**Parecer nº 199/SEMAD/SUPRAM SUL - DRRA/2021**

**Parecer Único de Licenciamento Ambiental Simplificado (RAS) nº 199/2021**

**EMPREENDEDOR:** Minerais  
Roma Ltda

**MUNICÍPIO(S):** Delfim  
Moreira/MG

**Imagem 1:** Planta topográfica apresentada junto ao processo. Em destaque com seta vermelha, área de depósito de estéril com área sobre APP. Círculos azuis destacam trechos de curso d'água canalizada.

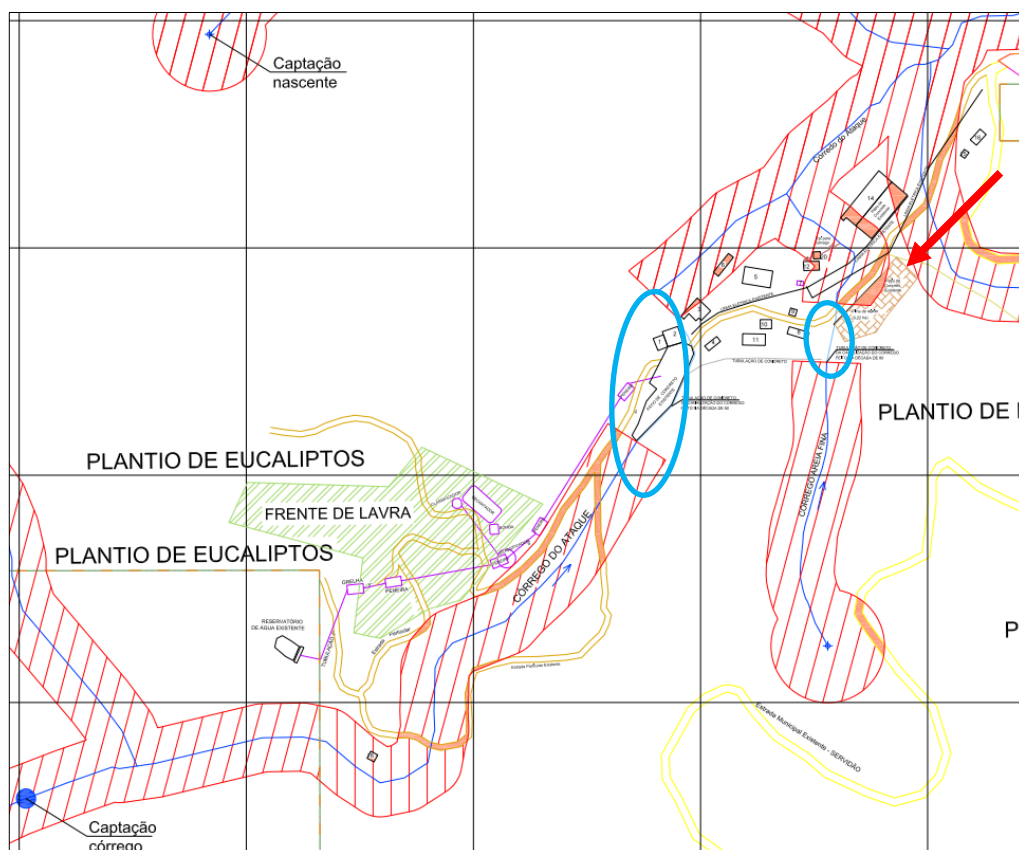
Com relação ao depósito de rejeito/estéril, conforme apresentado nos estudos, a área proposta está sobre pátio de concreto existente, que, em parte, está sobre APP. Dos 2.200m<sup>2</sup> de pilha, 335m<sup>2</sup> estão sobre APP. Apesar do pátio de concreto ser considerado uma construção consolidada, conforme conceitos trazidos pelo art. 2º da Lei 20.922/2013, não é admitida a construção de pilha sobre a APP, sem prévia autorização e sem se avaliar outras alternativas técnicas e locacionais, sendo admitida tão somente a continuidade das atividades já consolidadas. O art. 16 da Lei 20.922/2013 assim determina:

O empreendimento localiza-se na serra da Mantiqueira, em um vale ao longo do Córrego do Ataque. Assim, especial atenção deve ser dada para a incidência de águas pluviais e ao dimensionamento da canalização. Salientamos que a canalização deverá ser regularizada por meio de outorga para avaliar se o dimensionamento está adequado.

**Imagem 3:** Detalhe da unidade de beneficiamento e lavra.

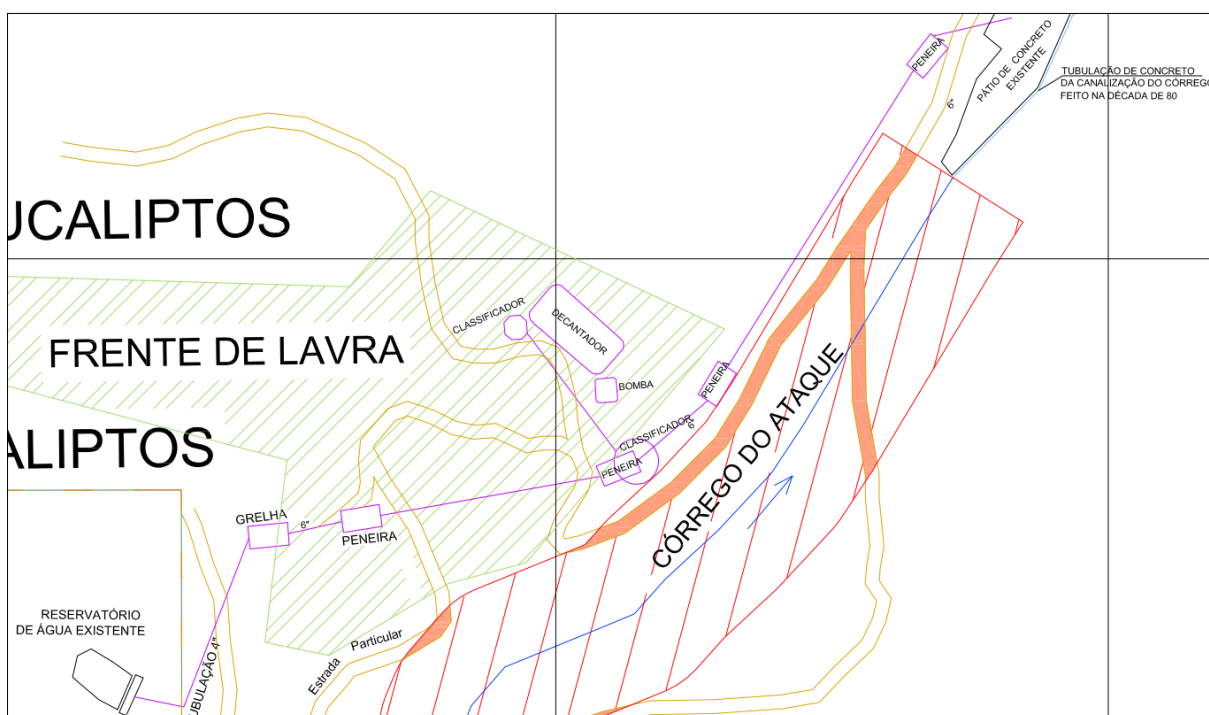
Assim, ficou subentendido que o empreendimento irá operar uma Unidade de Tratamento de Minerais e, possivelmente, a úmido. Esta atividade não foi caracterizada nos estudos nem na formalização do processo.

**Imagem 4:** Imagem obtida do SICAR, referente ao cadastro retificado em 28/09/2018. Em cinza, área consolidada. Em verde escuro, remanescente de vegetação nativa. Em verde claro, reserva legal declarada. Em laranja, APP degradada a recompor.

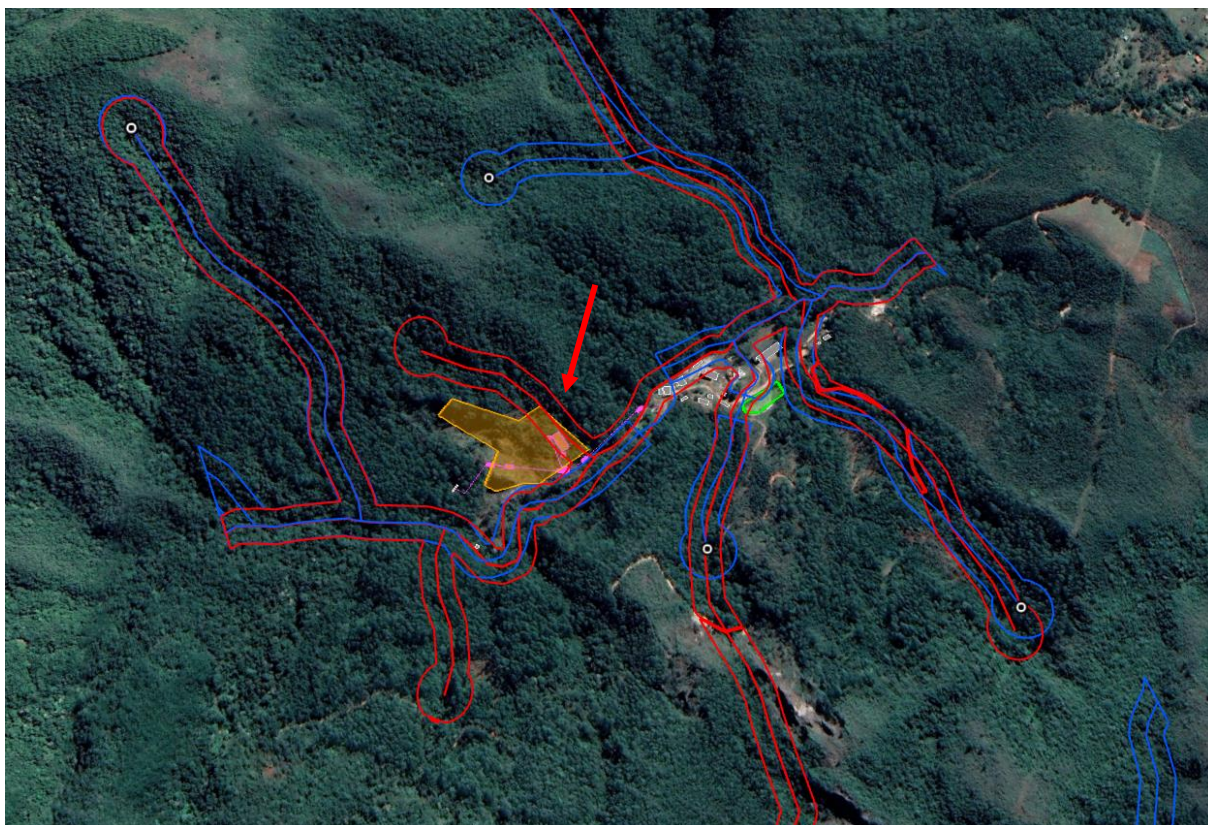
Salientamos que os dados do CAR descritos neste parecer foram extraídos diretamente do portal do SICAR, e referem-se à última retificação realizada pelo cadastrante, de 28/09/2018. O CAR apresentado nos autos do processo está desatualizado e data de 26/04/2018, portanto seus dados não foram considerados.

Outro ponto importante detectado durante análise do processo refere-se a uma possível intervenção em APP para a lavra não considerada nos estudos. Há um curso d'água declarado no CAR que não foi considerado na planta topográfica apresentada. Conforme CAR, esse curso d'água nasce nas coordenadas UTM 7504054.58 m S, 473835.75 m E e passa sobre a área de lavra.
